| 女川原子力発電所第2号機 工事計画審査資料 | |
| 資料番号 | O2-他-F-19-0038_改3 |

女川原子力発電所第2号機 建屋の地震影響を踏まえた機器・配管系の 耐震評価について(指摘事項に対する回答)

2021年 9月 3日
東北電力株式会社

(1) 地震応答解析に用いた建屋ー大型機器連成地震応答解析モデル

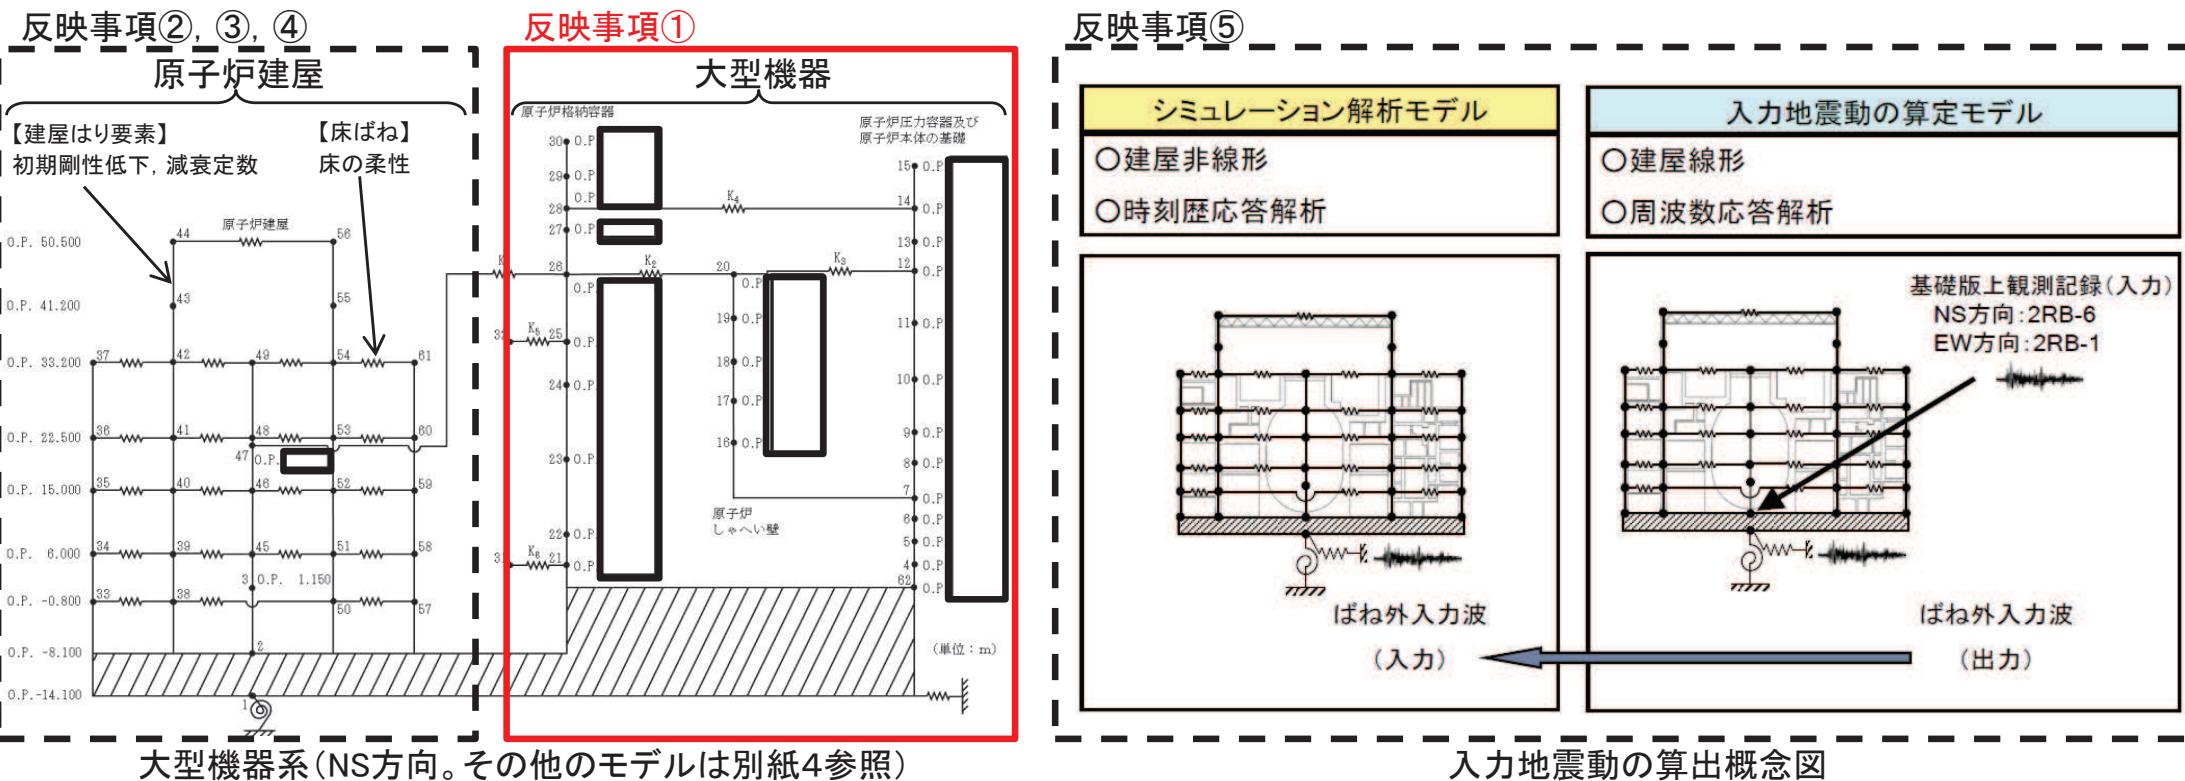
| 指摘事項 | 指摘事項に対する回答 | 記載箇所 |
|---|---|----------------------------|
| <p>③-1 3.11地震及び4.7地震に対する健全性確認として地震応答解析を実施しているが、このうち建屋－大型機器連成解析について、解析モデル及び解析条件の詳細を説明すること。</p> | <ul style="list-style-type: none"> ・3.11/4.7地震に対する建屋－大型機器連成地震応答解析については、建設時の地震応答解析モデル及び解析条件をベースとして、原子炉建屋のシミュレーション解析結果及び地震発生時のプラント状態(3.11地震時：原子炉起動直後、4.7地震時：原子炉停止中)を反映した解析モデル及び解析条件としていることの詳細を示す。 | P11～P12, 別紙4 |

➤ 3.11/4.7地震の地震応答解析に用いた建屋ー大型機器連成地震応答解析モデル(大型機器系及び炉内構造物系)は、建設時の地震応答解析モデルをベースとして、原子炉建屋のシミュレーション解析結果*及び地震発生時のプラント状態(3.11地震時:原子炉起動直後、4.7地震時:原子炉停止中)を反映している。

➤ 建屋ー大型機器連成地震応答解析モデル及び解析条件への反映事項は、以下のとおり。

- ① 地震発生時のプラント状態を踏まえた材料物性値及び炉水質量の設定
- ② 原子炉建屋の乾燥収縮及び地震によるコンクリートのひび割れによる初期剛性の低下
- ③ 原子炉建屋の床の柔軟性の考慮
- ④ 原子炉建屋コンクリートの減衰定数
- ⑤ 解析モデルへの入力地震動

(1) 応答倍率法を適用した設備の構造強度評価

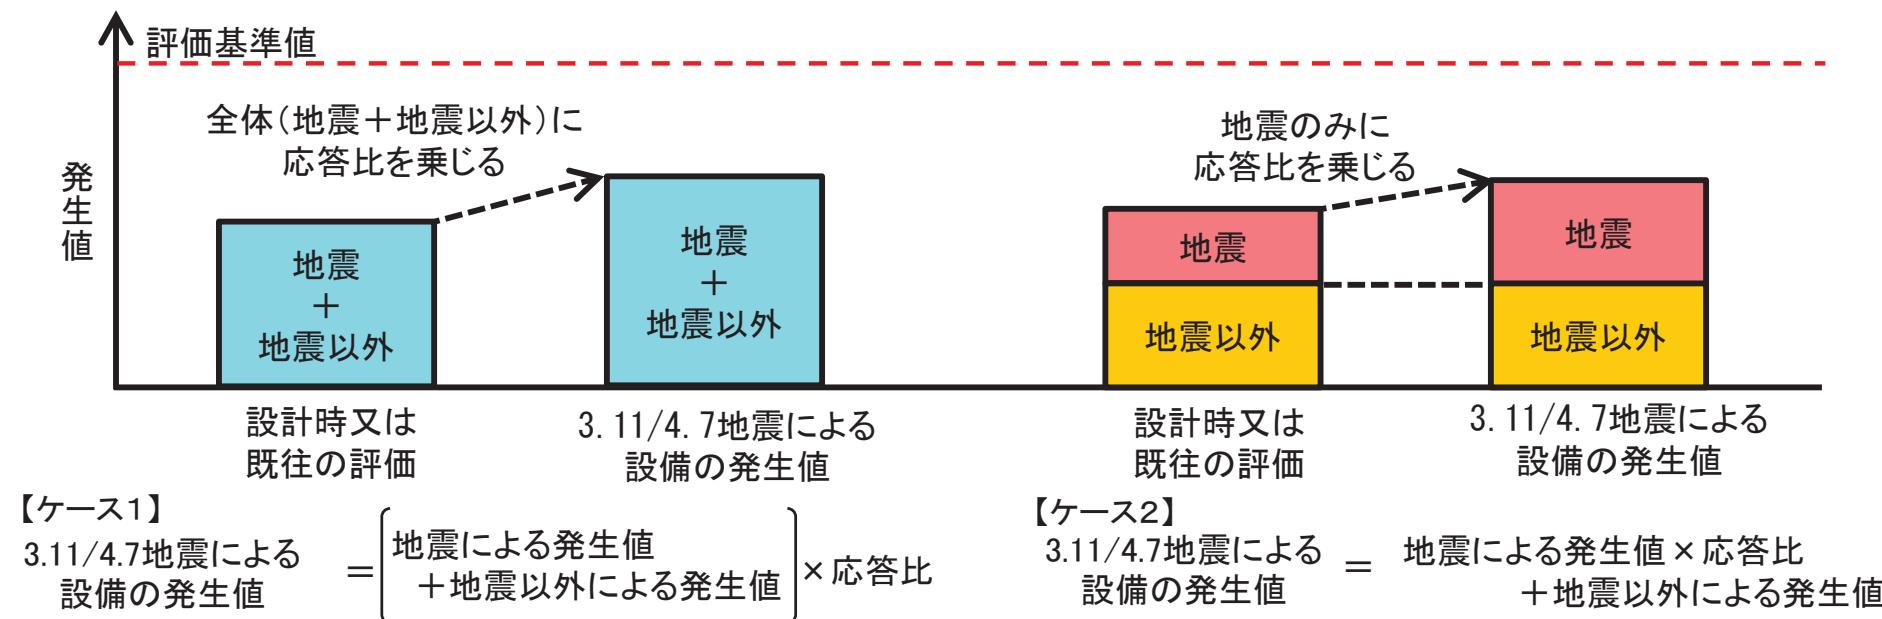
| 指摘事項 | 指摘事項に対する回答 | 記載箇所 |
|---|---|----------------------------|
| <p>③-2 また、設備の地震応答解析で応答倍率法を適用している設備について算出過程を説明すること。</p> | <ul style="list-style-type: none"> ・設備の地震応答解析で応答倍率法を適用している設備について、評価に用いた応答比とともに、地震による発生応力等の算出過程を示す。 | P13～P14 別紙5 |

- 3.11/4.7地震に対する地震応答解析における構造強度評価は、段階的に評価(①簡易評価、②設計時と同等の評価、③詳細評価)を実施しており、①簡易評価(応答倍率法の適用)では、設計時又は既往の評価に応答比を乗じることで3.11/4.7地震による設備の発生応力等を算出している。
- 応答比は、下式のとおり、3.11/4.7地震時の地震力と設計時又は既往の評価の地震力から求める。

- 簡易評価(応答倍率法の適用)による発生応力等の算出方法としては、下図のとおり、ケース1【全体(地震+地震以外)に応答比を乗じる】及びケース2【地震のみに応答比を乗じる】がある。
- なお、ケース1の算出方法は、全体(地震+地震以外)に応答比を乗じるため、保守的な評価結果となる。ケース1による評価で評価基準値を満足しない等、より精緻な値を求める場合はケース2を適用する。

別紙2-4 3.11/4.7地震に対する疲労累積係数が小さな結果となっている要因

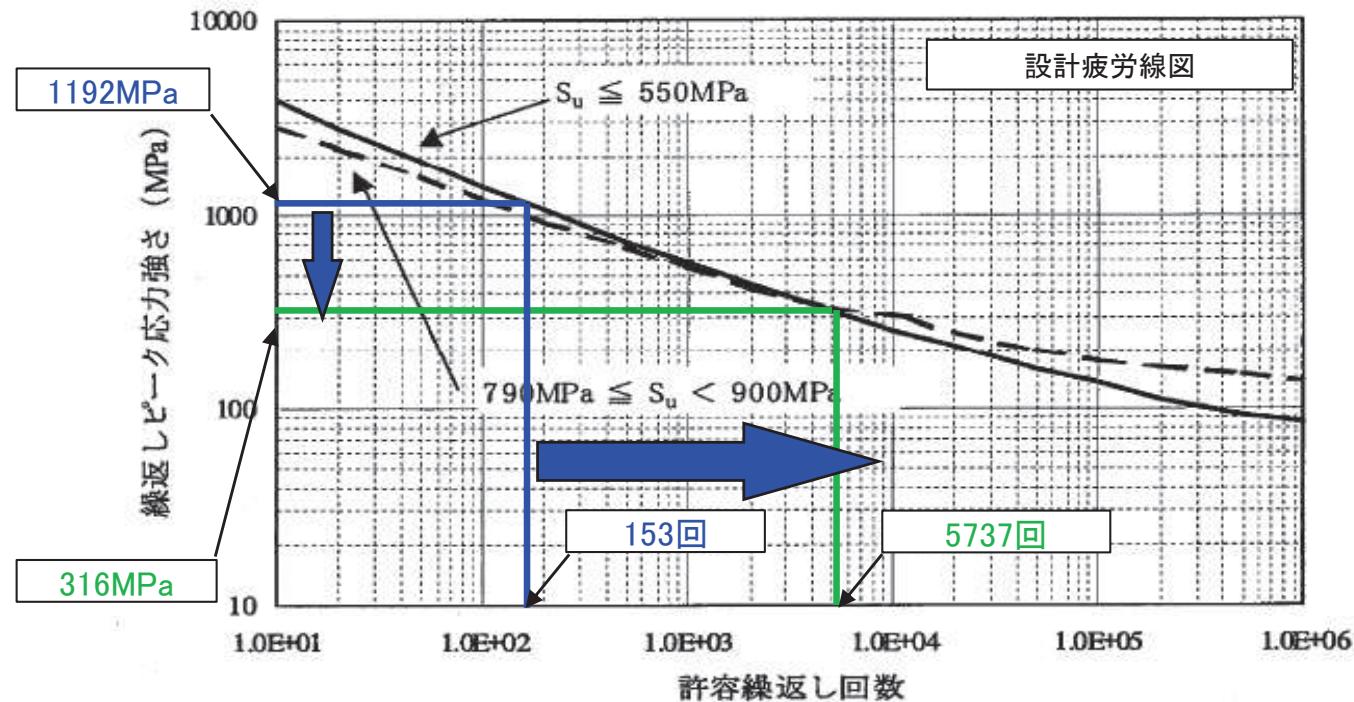
| 指摘事項 | 指摘事項に対する回答 | 記載箇所 |
|---|---|----------------------------|
| <p>②-1 3.11地震及び4.7地震に対する疲労累積係数が、工認の耐震評価における疲労累積係数に比べて非常に小さな結果となっている要因について説明すること。</p> | <ul style="list-style-type: none"> ・今回工認と3.11/4.7地震の疲労評価フローとの比較検討により、疲労累積係数に影響を与える要因として、入力地震動、繰返しピーク応力強さ、等価繰返し回数設定の保守性を抽出した。 ・これら要因による影響を定量的に分析した結果、3.11/4.7地震に対する疲労累積係数が工認に対して小さな結果となっている主要因は、3.11/4.7地震により設備に負荷された繰返しピーク応力強さが小さいことであることを確認した。 | P6～P8, 別紙2-1～ 別紙2-5 |

- 今回工認に比べ、3.11/4.7地震に対する疲労累積係数が小さな結果となる主要因は、繰返しピーク応力強さが小さいことによるものであり、設計疲労線図における繰返しピーク応力強さと許容繰返し回数との関係と整合する。

繰返しピーク応力強さ
の減少(約1/4.4)

許容繰返し回数の増加(約37倍)
= 疲労累積係数の減少(約1/37)
